Expediente: **SCQ-133-1058-2026 - 053760544316**
Radicado: **RE-03315-2026**
Sede: **SANTUARIO**
Dependencia: **Grupo Recurso Hídrico**
Tipo Documental: **RESOLUCIONES**
Fecha: **11/09/2026** Hora: **16:47:41** Folios: **19**

POR MEDIO DE LA CUAL SE LEVANTA UNA MEDIDA PREVENTIVA Y SE ADOPTAN OTRAS DETERMINACIONES

EL JEFE DE LA OFICINA JURIDICA DE LA CORPORACIÓN AUTÓNOMA REGIONAL DE LAS CUENCAS DE LOS RÍOS NEGRO Y NARE, "CORNARE",

Ilustración N° 1. Extraído del Plano Topografico 1 entregado por EPM

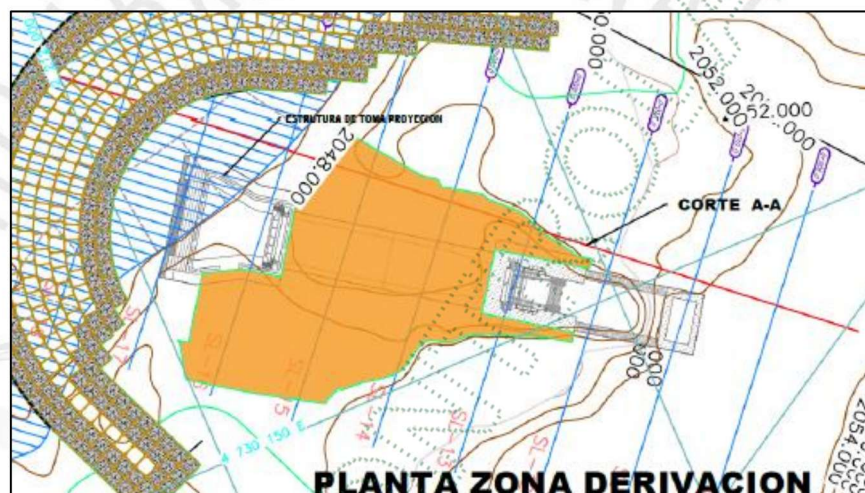
A partir del perfil longitudinal del Corte A-A (Ilustración 6) y las secciones con volúmenes de los planos topográficos anexos, se evidencia que en las zonas evaluadas no se presentan actividades de llenos adicionales, sino actividades de corte asociadas a la adecuación del terreno para la movilización y operación de equipos y materiales requeridos durante la construcción de la ataguía, así como para la ejecución de los posteriores llenos de cierre contemplados en el plano **BPONP-EJ-0202-PAC-G00-GEO-PLA-003**.

Con los datos de movimientos de tierra presentados en el informe entregado y apoyado en los Planos Topográficos 1 y 2, EPM afirma ..." que la zona objeto de validación presenta actualmente una cota promedio cercana a 2047 msnm, inferior a la cota del terreno natural o la que se tenía antes de proceder con las actuales intervenciones, identificada aproximadamente en la cota 2049 msnm. En consecuencia, se confirma y valida que no hay evidencia en la generación de llenos adicionales sobre la ronda hídrica del río. Asimismo, se precisa que la conformación final prevista para el área circundante a la derivación corresponde a la cota 2048,8m definida en el plano BPONP-EJ-0202-CCE-G00-GEO-PLA-002-1" ...

Los planos topográficos y las secciones transversales del **Corte A-A** (delimitado desde la abscisa KM 0+000 hasta la KM 0+051) muestran la comparación de la topografía original frente a la actual:

- **Cota de Terreno Inicial (Año 2021-2022):** El terreno natural preexistente en la zona de interés se ubicaba en una cota promedio de **2049 msnm**.
- **Cota de Terreno Actual (agosto, 2026):** Tras las excavaciones operativas, la zona interna presenta actualmente una cota promedio cercana a los **2047 msnm**.

Ilustración N° 3. Volúmenes de corte y lleno aportados por EPM

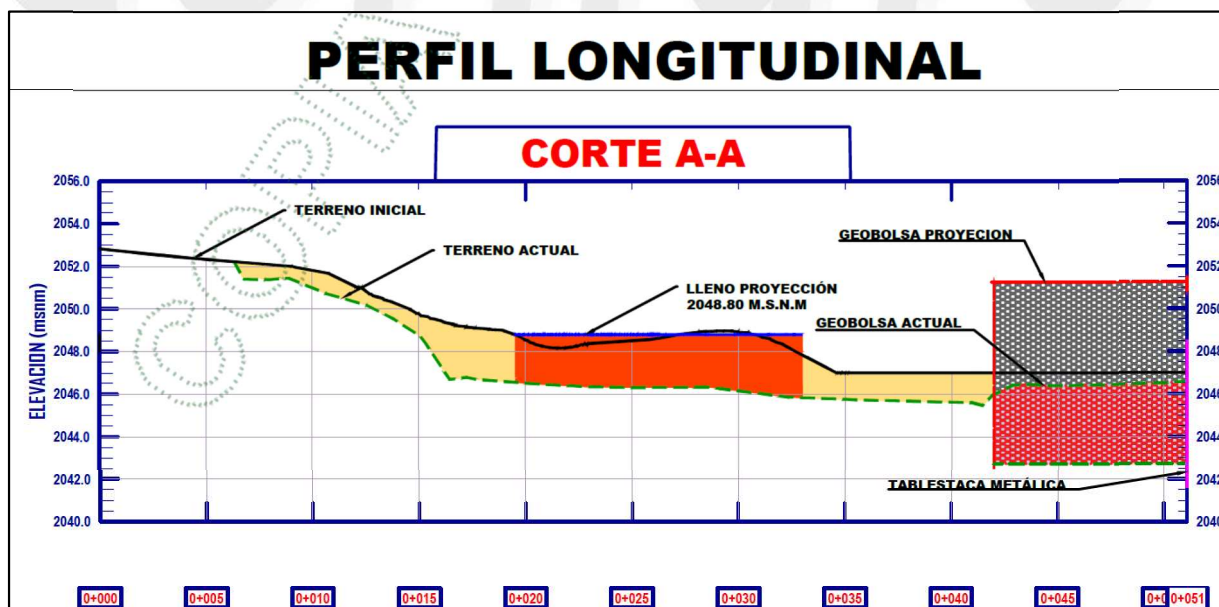
- **Balance Volumétrico:** El informe y el Plano Topográfico 2 de 2 (que detalla las secciones transversales de las abscisas KM 0+010 a KM 0+045) demuestran que las actividades dominantes en el área evaluada corresponden a **actividades de corte** (excavación para la nivelación y paso de maquinaria).

- **Valores de Lleno:** Los planos no reportan volúmenes de "llenos" antrópicos con material de préstamo. Las únicas estructuras de elevación registradas volumétricamente son el "**Lleno en Geobolsas**" (**Big Bags**) y las **tablestacas metálicas**, que corresponden estrictamente al sistema constructivo de la atagüa de desvío temporal aprobada. El único lleno de tierra definitivo proyectado es la plataforma perimetral que confinará la estructura de toma, cuya cota final de diseño está definida exactamente en la **cota 2048,80 msnm**, aunque se indica que este lleno se

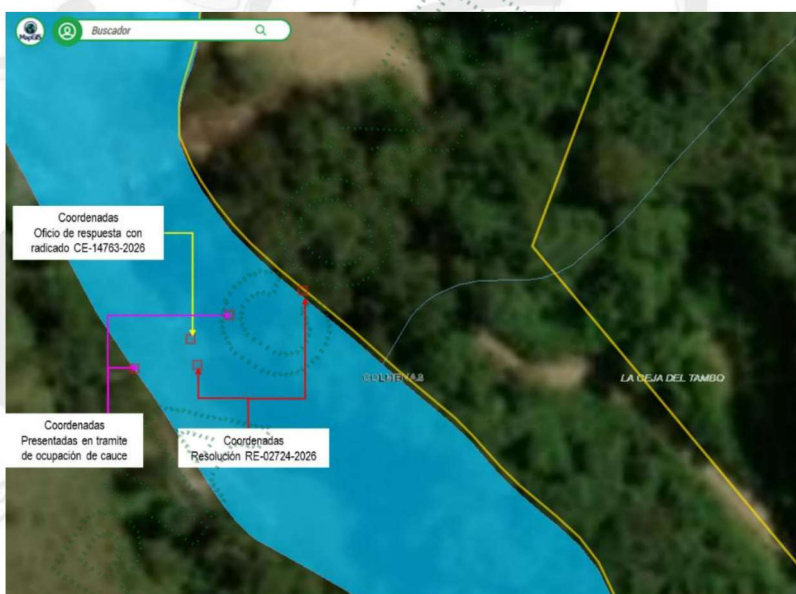
3. Informar el motivo por el cual las coordenadas de localización de la ataguía provisional, en implementación bajo la modalidad de obra de defensa y notificada a la Corporación mediante el radicado CE-10195-2026 del 05 de junio de 2026, así como las reportadas en la solicitud de permiso de ocupación de cauce para su legalización, presentada mediante el radicado CE-14070-2026 del 05 de agosto de

metros aguas arriba del sitio inicialmente autorizado. Asimismo, presenta un ancho de corona aproximado de 12 metros y una longitud superior a 20 metros.

La ubicación actual de la ataguía como obra de defensa, de acuerdo con lo informado por EPM mediante el radicado CE-14763-2026, corresponde a las coordenadas 5°54'46.64"N y 75°26'17.72"O. El cambio respecto de las coordenadas inicialmente indicadas mediante el radicado CE-10195-2026 del 5 de junio de 2026, según lo señalado por EPM, obedeció a criterios técnicos y operativos.

Considerando que actualmente se encuentra en proceso de evaluación el trámite de ocupación de cauce para la ataguía, se procedió a verificar las coordenadas incluidas en el radicado CE-14763-2026. Si bien se evidencia que estas difieren de las coordenadas presentadas dentro del trámite de ocupación de cauce, al espacializarlas se observa que corresponden a un punto intermedio entre las coordenadas de inicio y fin indicadas en dicho trámite. Por lo tanto, estas coordenadas se acogen únicamente para efectos del cumplimiento de la respuesta al requerimiento establecido en el marco de la medida preventiva.

En cuanto al trámite de ocupación de cauce, se mantienen como referencia los dos puntos correspondientes al inicio y fin de la ataguía, conforme a las coordenadas descritas en la solicitud presentada ante la Corporación. A continuación, se presentan las coordenadas de la ataguía como obra de defensa, mencionadas anteriormente.
